AGÊNCIA DE REGULAÇÃO DOS SERVIÇOS PÚBLICOS DE SANEAMENTO BÁSICO
DIRETORIA DE FISCALIZAÇÃO
COORDENAÇÃO DE FISCALIZAÇÃO – CFIC

RELATÓRIO DE FISCALIZAÇÃO PROGRAMADA
RF/DF/CFIC/041/2025

Setembro/2025

Figura 11 – Elemento fiscalizado: REL Jardim Helena e EEAT B2.

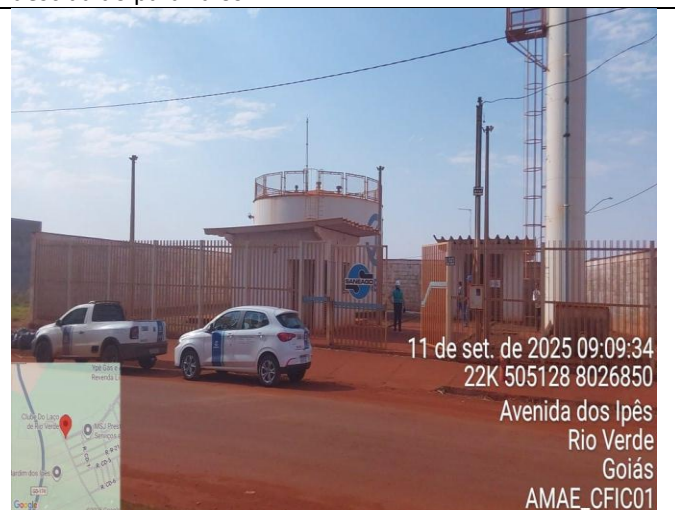
13	REL Jardim Helena e EEAT B2	Ausência de macromedidor na entrada e/ou saída do reservatório. (Figura 17)	Art. 60, XXX, Resolução Normativa 26/22 da AMAE.
14	REL Jardim Helena e EEAT B2	Não comprovação de data da última limpeza e desinfecção do reservatório.	Art. 61, XXIII, Resolução Normativa 26/22 da AMAE.
15	RAP Cidade Jardim I, II e EEAT B1	Falta de placa identificatória (Figura 12)	Art. 60, I, Resolução Normativa 26/22 da AMAE.
16	RAP Cidade Jardim I, II e EEAT B1	Não comprovação de data da última limpeza e desinfecção do reservatório.	Art. 61, XXIII, Resolução Normativa 26/22 da AMAE.
17	REL Cidade Jardim I, II e EEAT B2	Falta de placa identificatória. (Figura 13)	Art. 60, I, Resolução Normativa 26/22 da AMAE.
18	REL Cidade Jardim I, II e EEAT B2	Tampa do reservatório aberta. (Figura 14)	Art. 61, III, Resolução Normativa 26/22 da AMAE.
19	REL Cidade Jardim I, II e EEAT B2	Dutos de ventilação sem telas. (Figura 14)	Art. 61, III, Resolução Normativa 26/22 da AMAE.

Não conformidade: Item 13 – Ausência de macromedidor na entrada e/ou saída do reservatório.

13	REL Jardim Helena e EEAT B2	Ausência de macromedidor na entrada e/ou saída do reservatório. (Figura 17)	Instalar macromedidor na entrada e/ou saída do reservatório.	60
14	REL Jardim Helena e EEAT B2	Não comprovação de data da última limpeza e desinfecção do reservatório.	A prestadora deverá informar e comprovar a data da última limpeza e desinfecção do reservatório, encaminhando o respectivo laudo técnico que ateste a execução do serviço.	30

Figura 12 – Elemento fiscalizado: RAP Cidade Jardim I, II e EEAT B1.

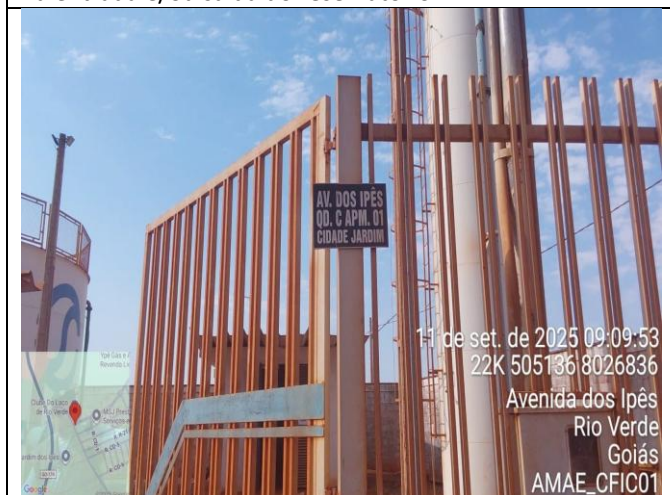
Durante a inspeção, verificou-se que o RAP **não dispõe de placa de identificação** (Figura 12), embora apresente condições de limpeza adequadas. A estrutura conta com gaiola de proteção, escadas em conformidade e paredes de aço em bom estado de conservação. Constatou-se ainda a presença de guarda-corpo na parte superior, atendendo aos requisitos de segurança.

Não conformidade: Item 15 – Ausência de placa identificatória do reservatório.

15	RAP Cidade Jardim I, II e EEAT B1	Falta de placa identificatória (Figura 12)	Instalar placa de identificação no local.	30
16	RAP Cidade Jardim I, II e EEAT B1	Não comprovação de data da última limpeza e desinfecção do reservatório.	A prestadora deverá informar e comprovar a data da última limpeza e desinfecção do reservatório, encaminhando o respectivo laudo técnico que ateste a execução do serviço.	30
17	REL Cidade Jardim I, II e EEAT B2	Falta de placa identificatória. (Figura 13)	Instalar placa de identificação no local.	30
18	REL Cidade Jardim I, II e EEAT B2	Tampa do reservatório aberta. (Figura 14)	Executar e comprovar o adequado fechamento da tampa superior do Reservatório garantindo estanqueidade e segurança operacional.	30
19	REL Cidade Jardim I, II e EEAT B2	Dutos de ventilação sem telas. (Figura 14)	Instalar telas de proteção em todos os dutos do reservatório.	30
20	REL Cidade Jardim I, II e EEAT B2	Ausência de condutor de descida do para raio. (Figura 16)	Instalar o condutor de descida do para raio no REL.	30
